Добавление 29 — Правила № 30 ООН

Пересмотр 3 — Поправка 11

Дополнение 25 к поправкам серии 02 — Дата вступления в силу: 24 сентября 2023 года

**Единообразные предписания, касающиеся официального
утверждения пневматических шин для автотранспортных средств
и их прицепов**

Пункт 1, заменить нынешний рисунок следующим рисунком:

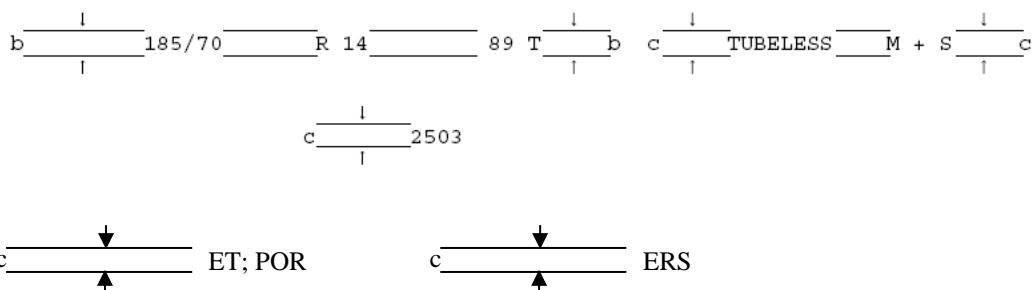
$b = 6$ мм (мин.)
 $c = 4$ мм (мин.)».
